PROTOKÓŁ NR GKG.GZ.4091.4024.2017 - odpis

Przedmiot uzgodnienia : Sieć kanalizacji sanitarnej grawitacyjna i tłoczna, 314 przyłączy kanalizacji sanitarnej, 5 przyłączy elektroenergetycznych zalicznikowych, sieć kanalizacji deszczowej z przykanalikami i wpustami, przebudowa sieci oświetlenia i 8 słupów oświetlenia oraz sieci energetycznej nn 0,4kV i SN 15kV

wnioskodawca: Gmina Suchy Las
Ul. Szkolna 13, 62-002 Suchy Las

Nr 4024.2017
R RIVa do rys. 15

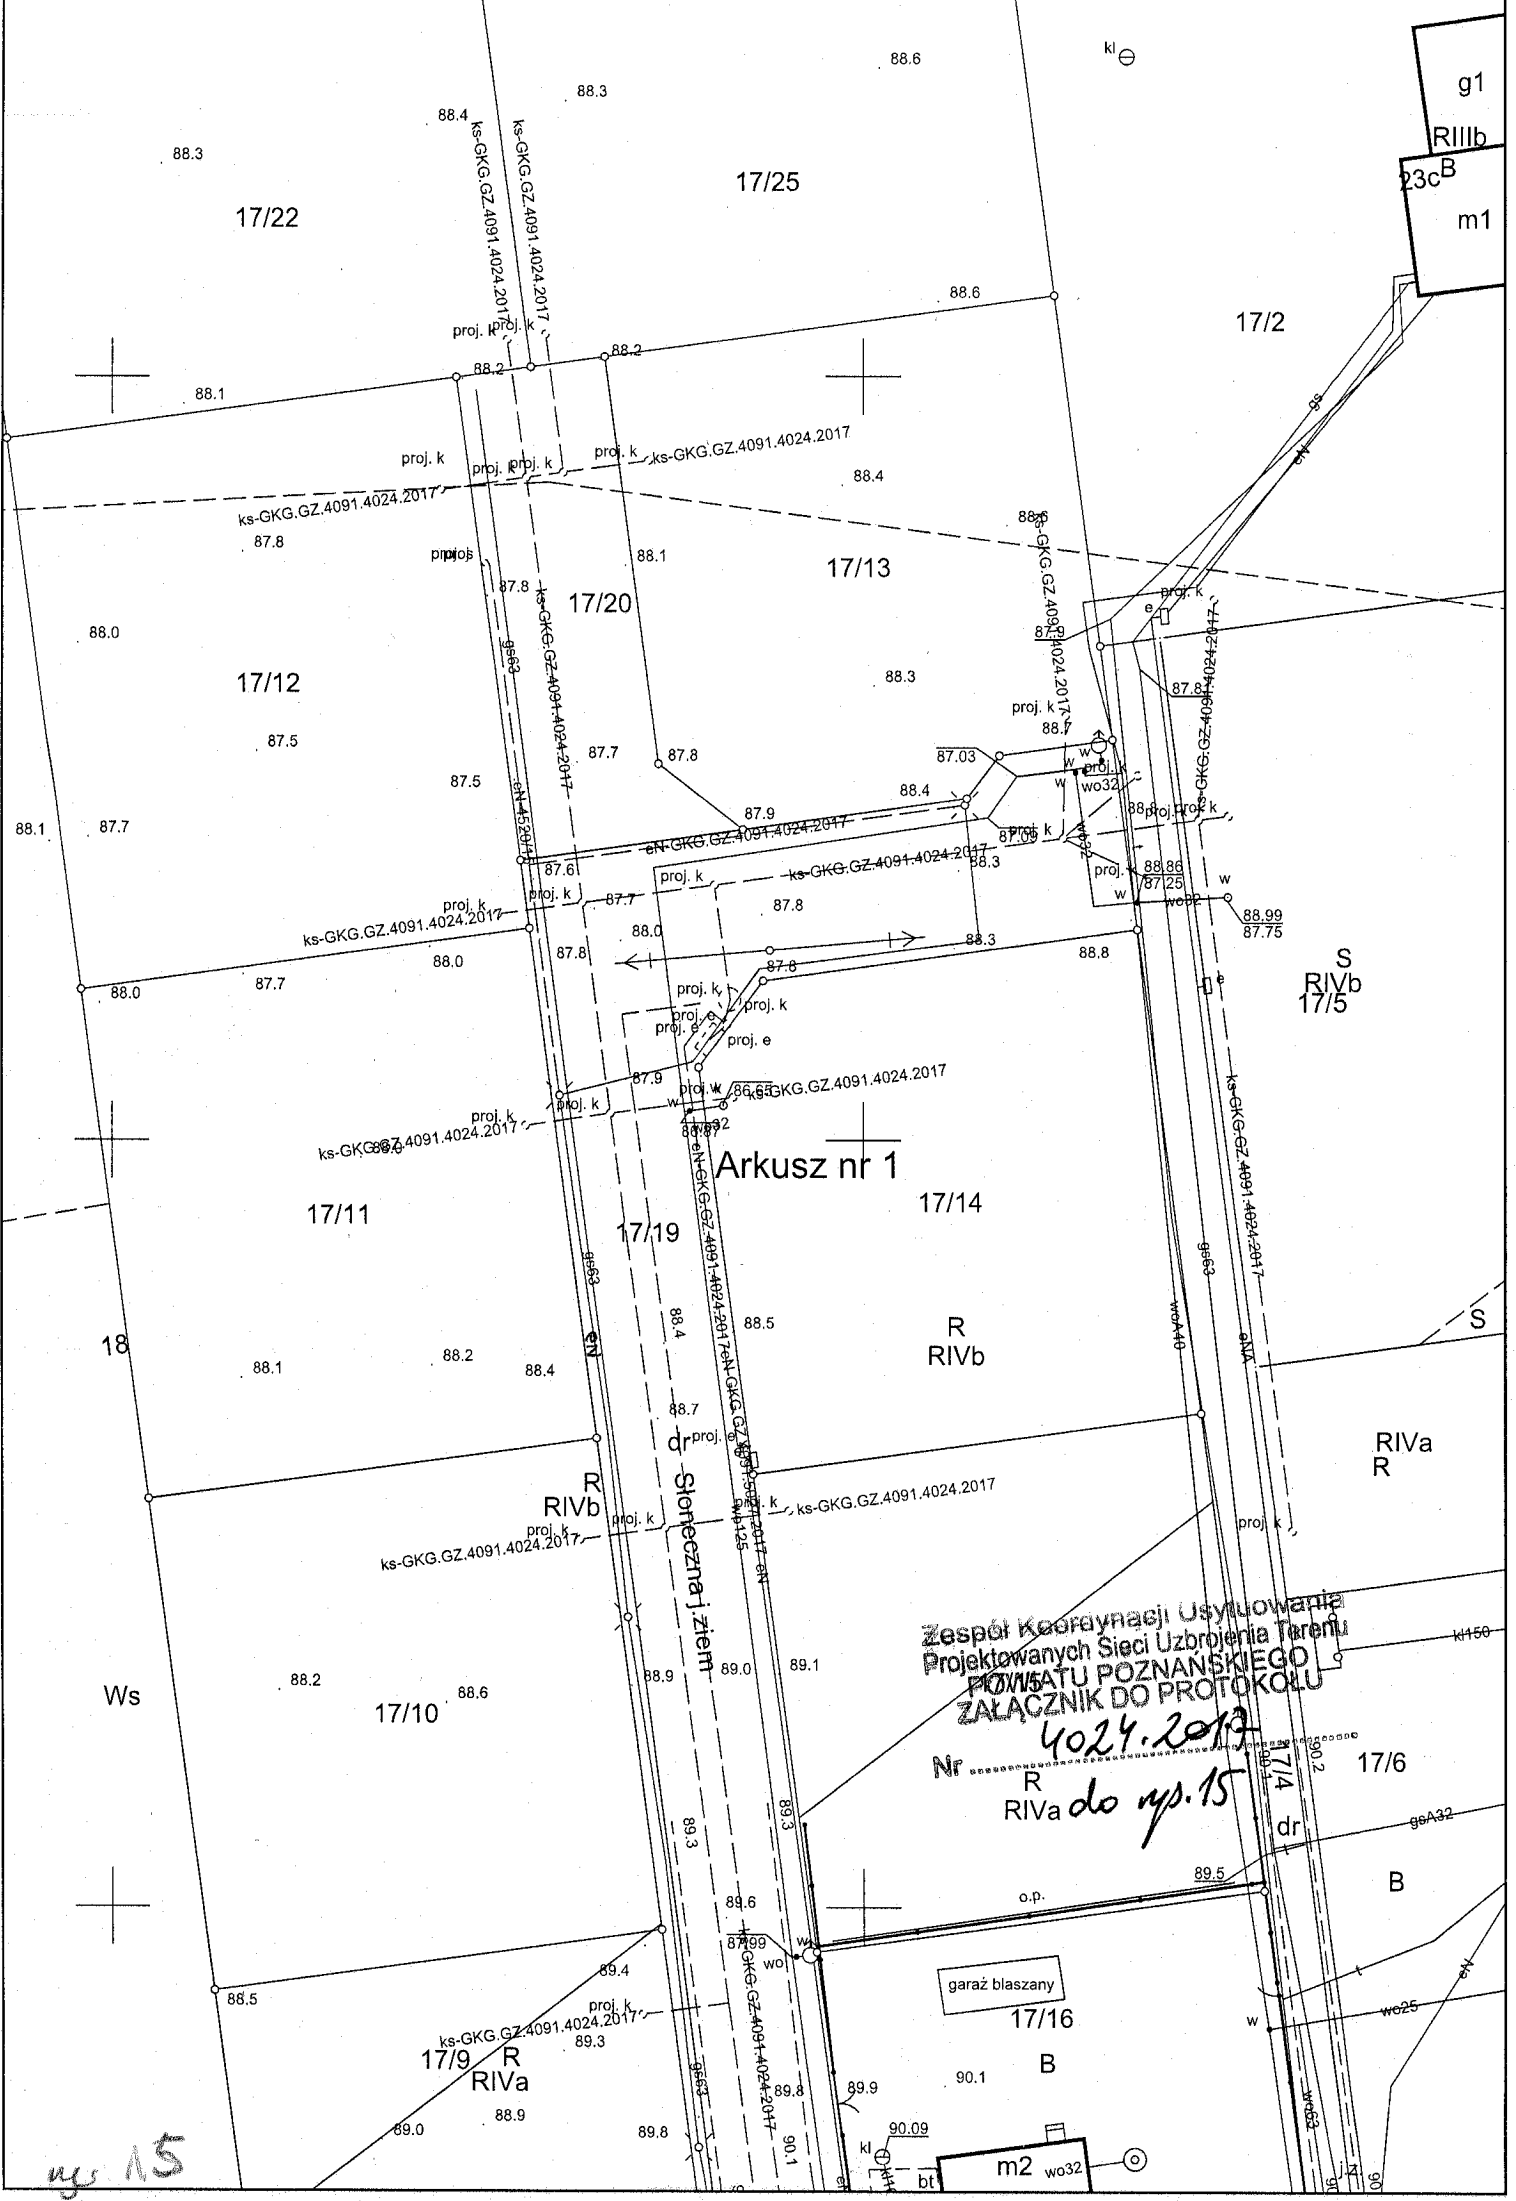
Rys. 15 dołączono 2 mapy A4 z istniejącą siecią gazu i z istniejącą siecią oświetlenia (przy przepompowni) oraz z projektowaną siecią en oświetlenia n.k. 4520.2015.

Zespół Koordynacji Usytuowania
Projektowanych Sieci Uzbrojenia Terenu
POWIATU POZNAŃSKIEGO
ZAŁĄCZNIK DO PROTOKOŁU
Nr 4024.2017
do wys. 19

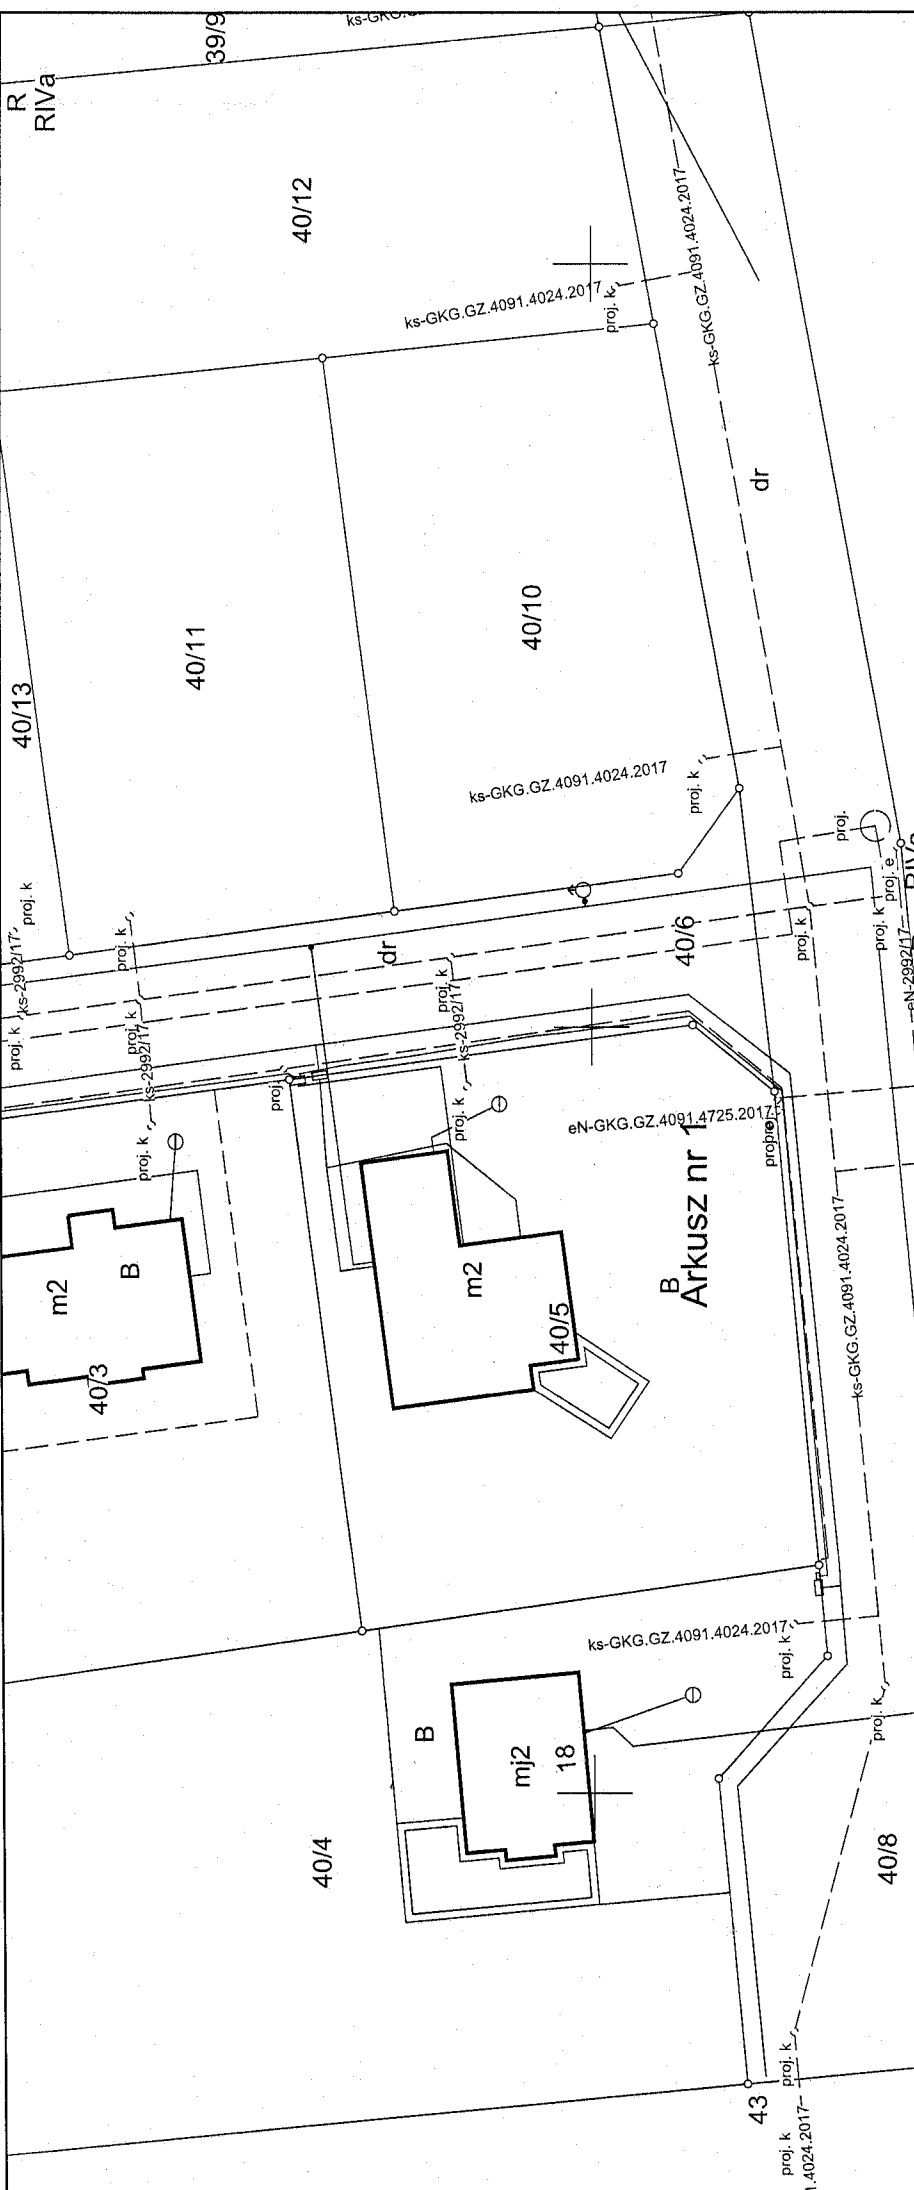
Rys. 19 -dołączono mapę A3 z projektowaną siecią wodociągową n.k. 4931.2015.
